ASR 18/07  
AUTOSTRADA A3 SALERNO – REGGIO CALABRIA

LAVORI DI AMMODERNAMENTO ED ADEGUAMENTO AL TIPO 1<sup>a</sup> DELLE NORME CNR/80  
Dal km 153+400 al km 173+900  
MACROLOTTO 3 – PARTE 2<sup>^</sup>

PARTE GENERALE  
VERIFICA DI OTTEMPERANZA

Album di confronto opere d'arte

Viadotto Battendiero III

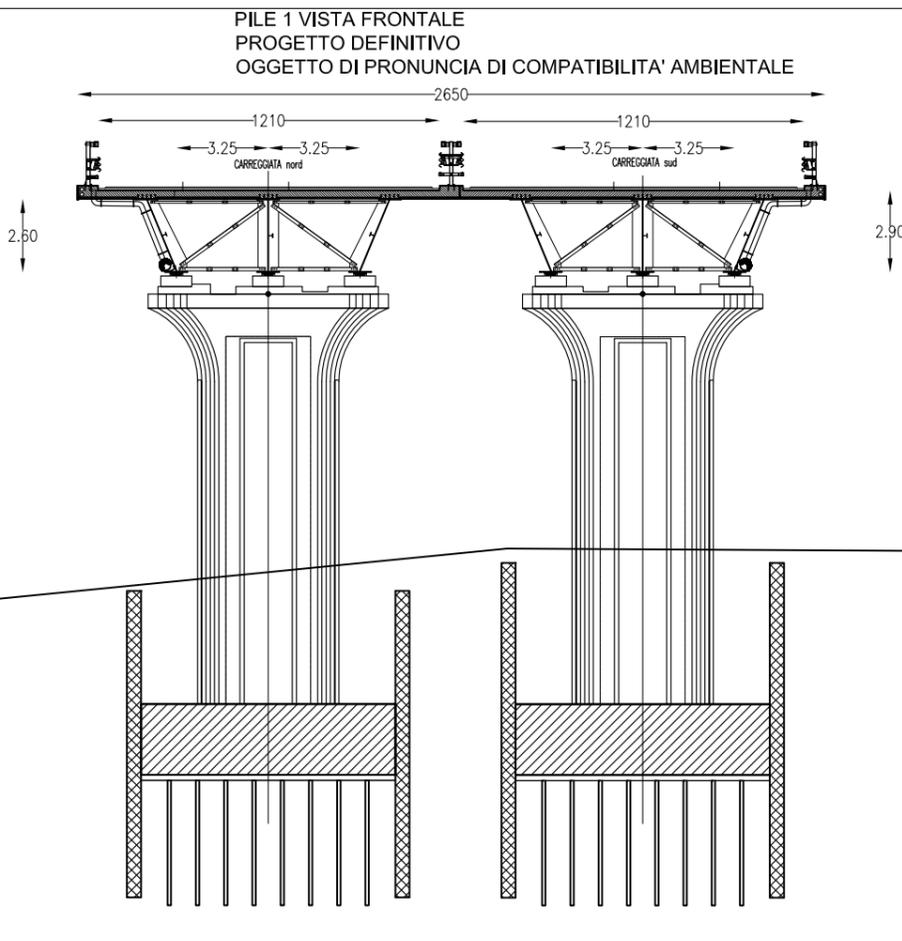
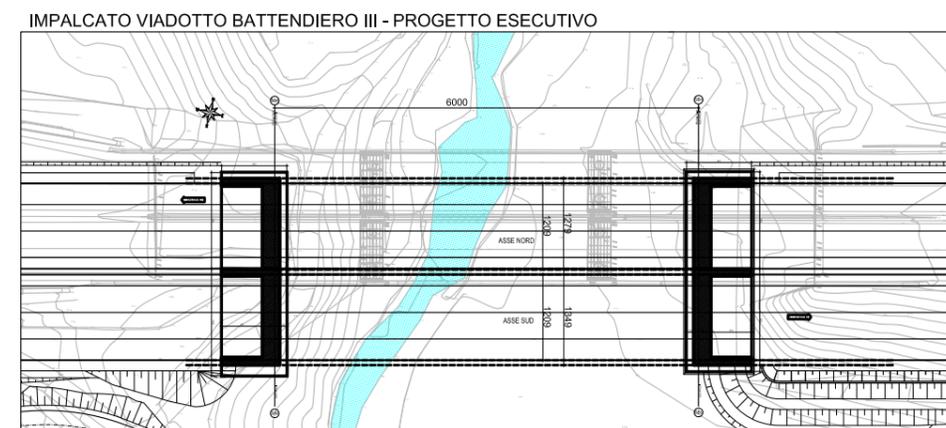
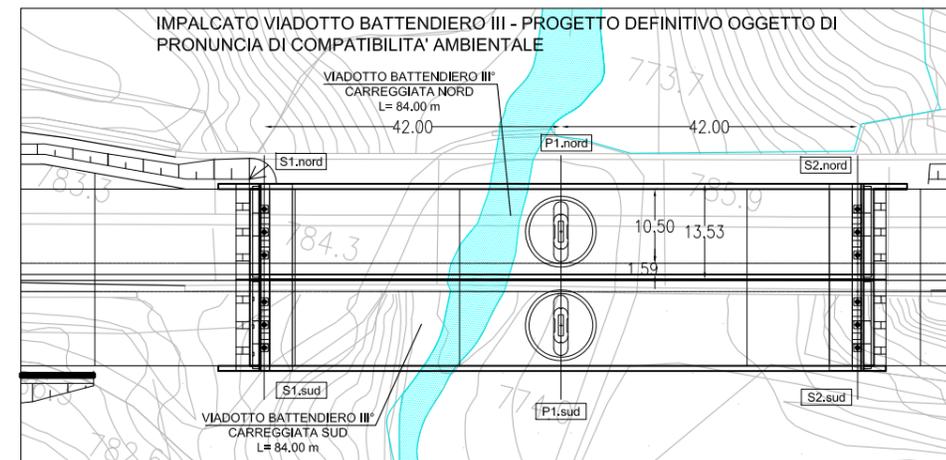
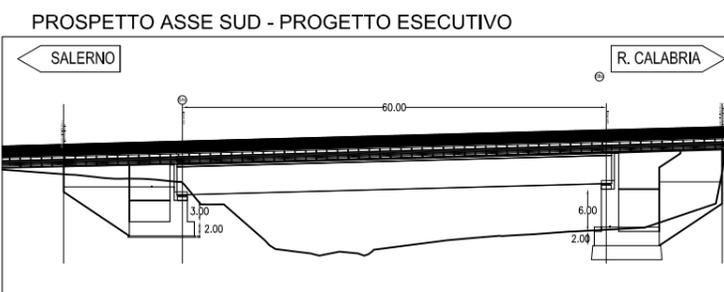
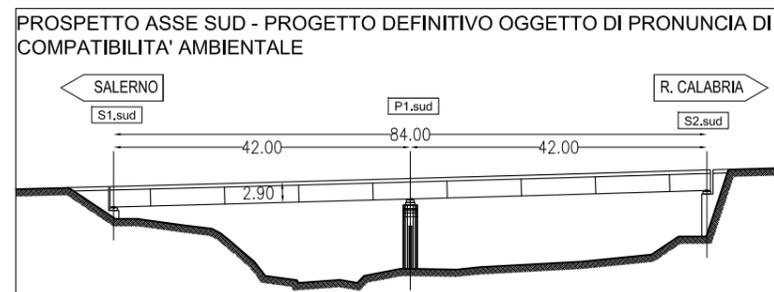
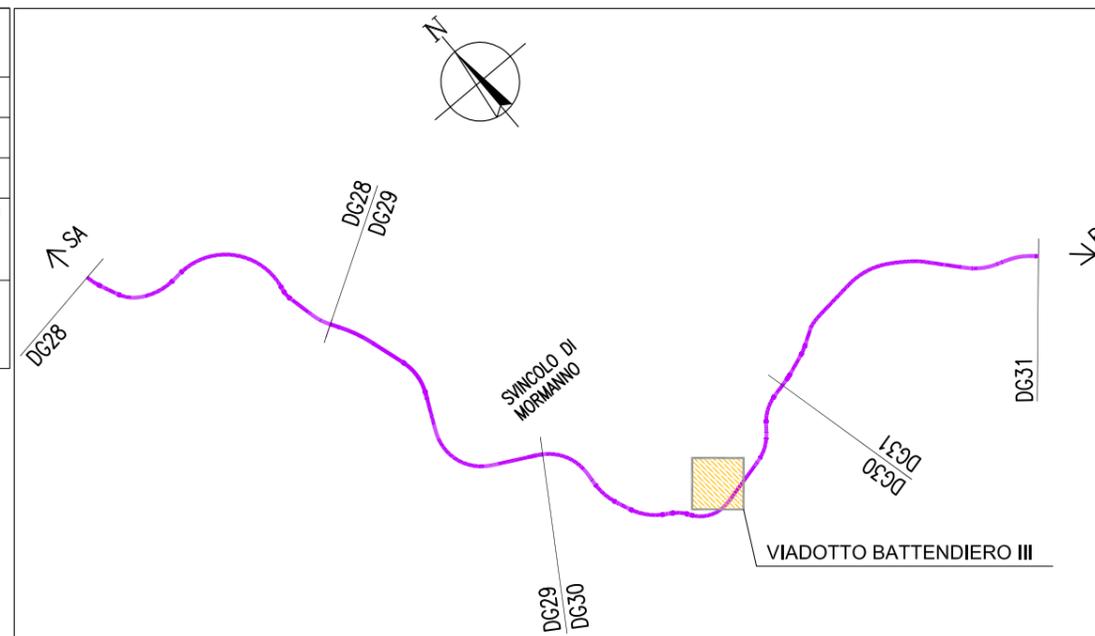
VIADOTTO BATTENDIERO III	PROGETTO DEFINITIVO OGGETTO DI PRONUNCIA DI COMPATIBILITA' AMBIENTALE			PROGETTO ESECUTIVO		
	CARREGGIATA	LUNGHEZZA	STRUTTURA IMPALCATO	N.° CAMPATE	LUNGHEZZA	STRUTTURA IMPALCATO
NORD	84m	ACCIAIO-CLS	2	60m	ACCIAIO-CLS	1
SUD	84m	ACCIAIO-CLS	2	60m	ACCIAIO-CLS	1
DESCRIZIONE	STRUTTURA IMPALCATO CON PILE E SPALLE SU PLINTI CON MICROPALI			- STRUTTURA IMPALCATO CON SPALLE SU PLINTI CON FONDAZIONE DIRETTA		
ANALISI DI CONFRONTO	- LA PROPOSTA DEL PROGETTO ESECUTIVO MOSTRA UNA RIDUZIONE DEL NUM. DELLE CAMPATE CON EFFETTI POSITIVI IN TERMINI DI TRASPARENZA E IMPATTI.

Viadotto Castagne

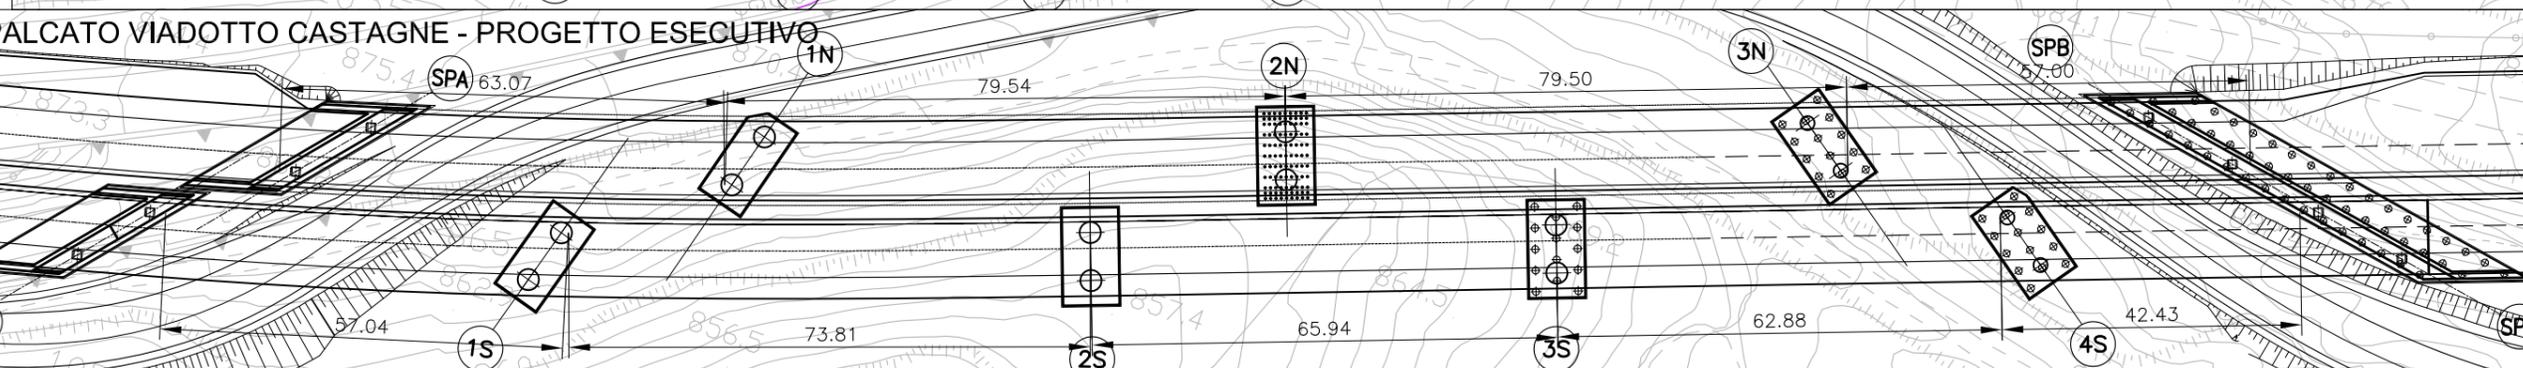
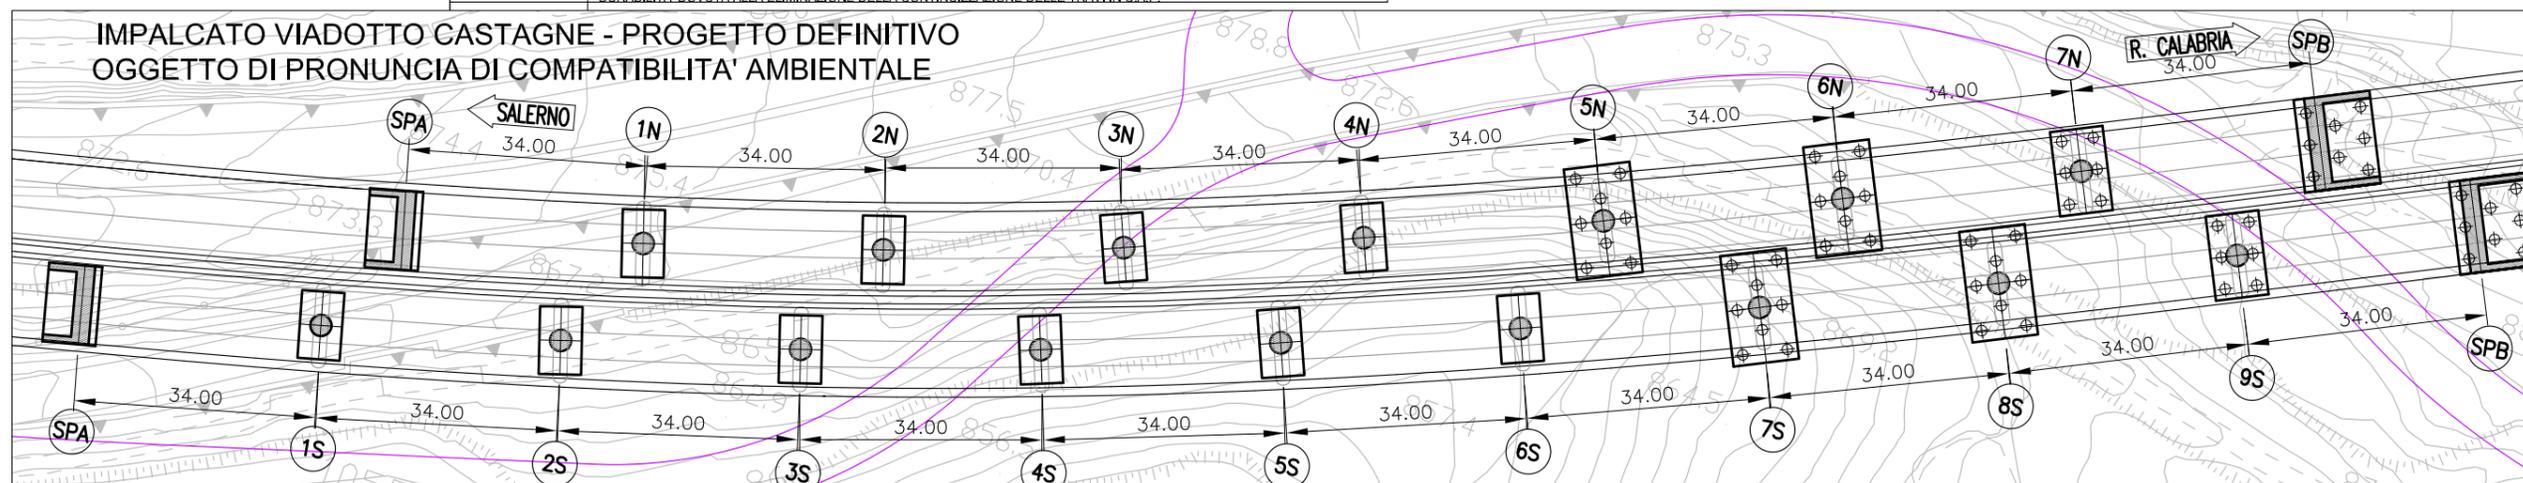
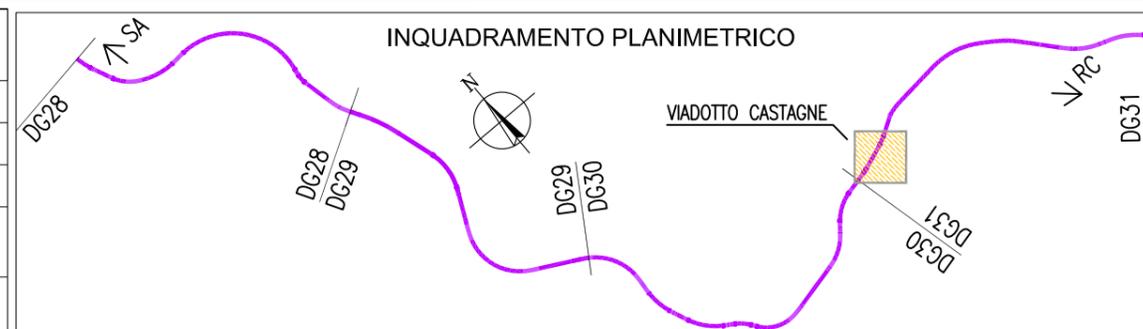
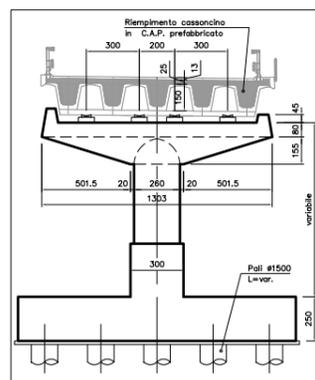
VIADOTTO CASTAGNE	PROGETTO DEFINITIVO OGGETTO DI PRONUNCIA DI COMPATIBILITA' AMBIENTALE			PROGETTO ESECUTIVO			
	CARREGGIATA	LUNGHEZZA	STRUTTURA IMPALCATO	N.° CAMPATE	LUNGHEZZA	STRUTTURA IMPALCATO	N.° CAMPATE
NORD	272m	C.A.P.	8	279,10 m	ACCIAIO-CLS	6	
SUD	340m	C.A.P.	10	302,10 m	ACCIAIO-CLS	7	
DESCRIZIONE	STRUTTURE IMPALCATO C.A.P. CON PILE CON MONOFUSTO CIRCOLARE IN PARTE SU FONDAZIONI DIRETTE E IN PARTE SU FONDAZIONI SU PALI. NUMERO CAMPATE ASSE NORD/SUD: 8/10			STRUTTURE IMPALCATO ACCIAIO-CLS CON PILE CON DOPPIO FUSTO CIRCOLARE IN PARTE SU FONDAZIONI DIRETTE E IN PARTE SU FONDAZIONI SU PALI. NUMERO CAMPATE ASSE NORD/SUD: 6/7			
ANALISI DI CONFRONTO	LA PROPOSTA DEL PROGETTO ESECUTIVO MOSTRA UNA RIDUZIONE DEL N° DELLE CAMPATE DOVUTA ALL'IMPIEGO DELL'IMPALCATO IN STRUTTURA MISTA RISPETTO AL C.A.P. PREVISTO IN P.D. CIO' CONSENTE UNA DRASTICA RIDUZIONE DELLE PILE E QUINDI UNA MAGGIORE TRASPARENZA OLTRE CHE UNA MAGGIORE DURABILITA' DOVUTA ALLA ELIMINAZIONE DELLA CONTINUIZZAZIONE DELLE TRAVI IN C.A.P.
